PCH-CLL13-124-2017

**Ref** Contrato de obra No.1633-2015. Contrato de construcción Plan de Obras 2013-2015. Grupo 2: - Anillo Longitudinal sector sur (Calle 32 Av. Belalcázar) - Corredor mixto carrera 12 bis desde la calle 3 a la calle 13 - Adecuación carriles existentes Av. Ferrocarril e intersección calle 13 con Av. Ferrocarril.

**Asunto:** Reparaciones por estabilidad de la obra sector 2) Corredor mixto carrera 12 bis desde la calle 3 a la calle 13

Topero costado occidental entre K0+090 – K0+130

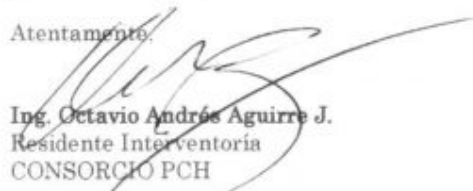
El toperol está hundido en el andén occidental

Se debe realzar hasta el nivel del andén
